改善箇所説明図

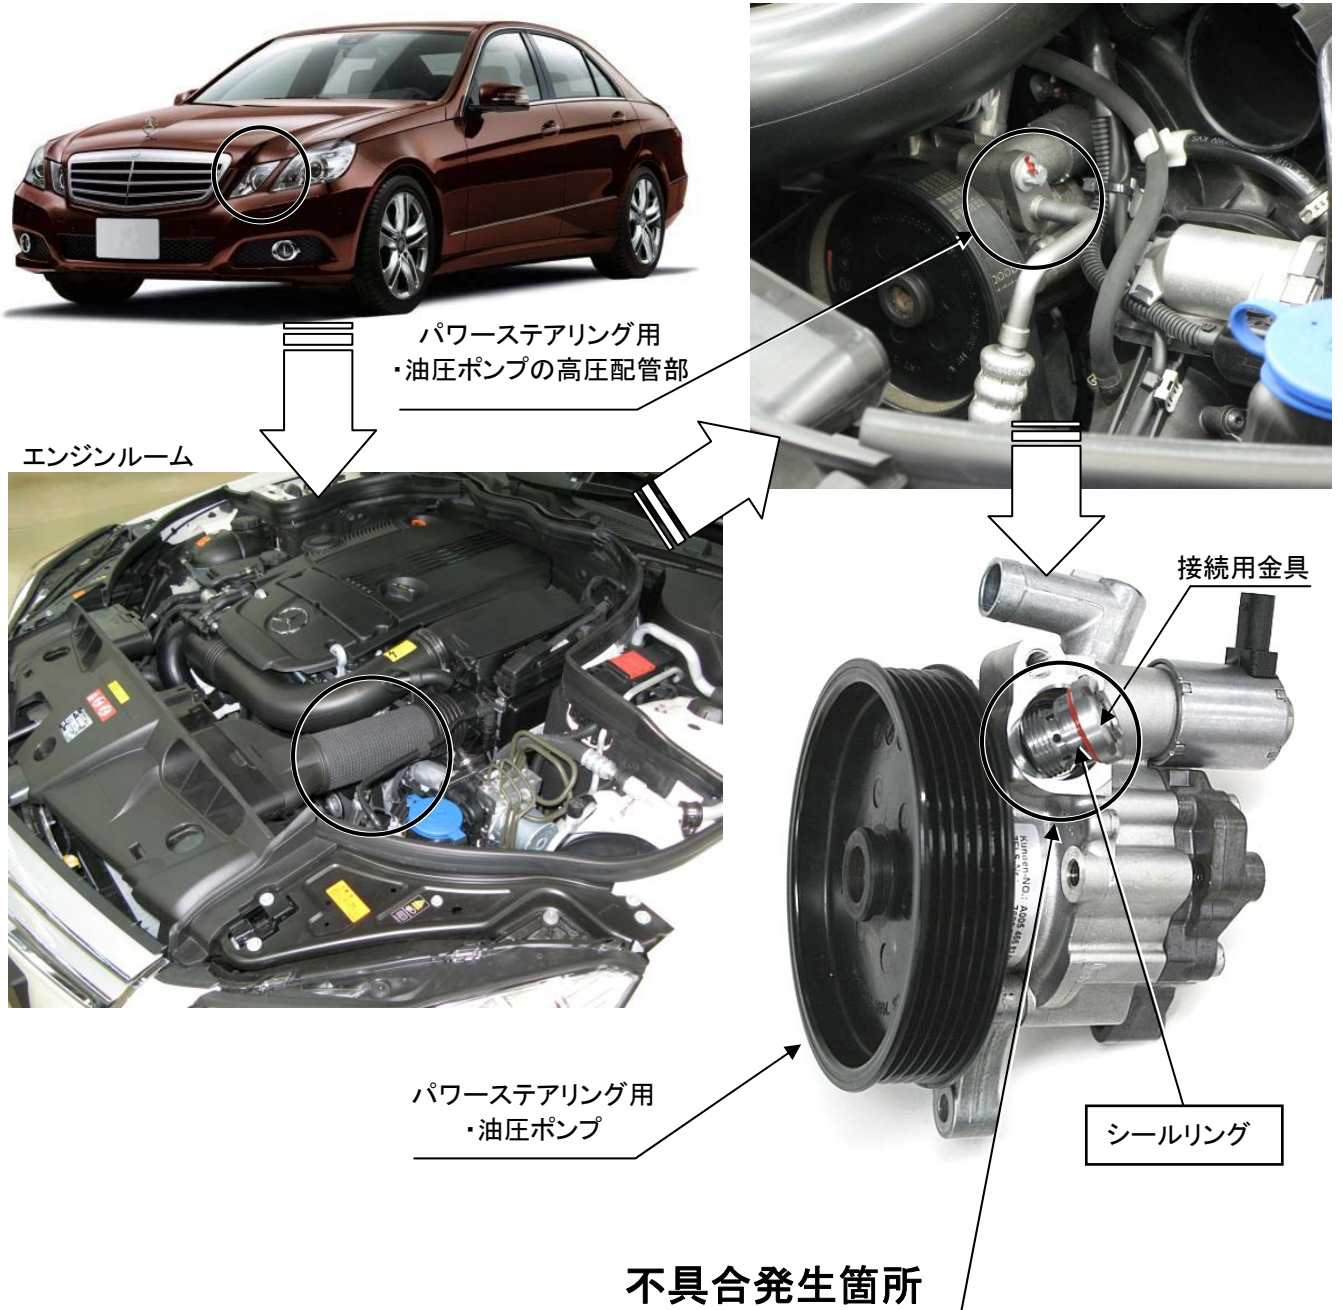
パワーステアリング用油圧ポンプの製造工程において、当該ポンプと高圧配管をつなぐための接続用金具の締付トルクが不適切な状態で取り付けられているものがある。そのため、そのまま使用を続けると、当該金具が緩み作動油が流出し、ハンドル操作が重くなるおそれがある。

全車両、パワーステアリング用油圧ポンプの製造メーカーを確認し、対象となるものは配管接続用金具の緩みを点検し、当該金具に緩みがある場合もしくはオイル漏れがある場合は、シールリングを新品に交換したうえで規定トルクで締め付ける。なお、それ以外の場合においては、当該金具を規定トルクで増し締めする。

識別：パワーステアリング・エキスパンション・タンク側面のサクシオンホース近傍に黄色ペイントを塗布する。
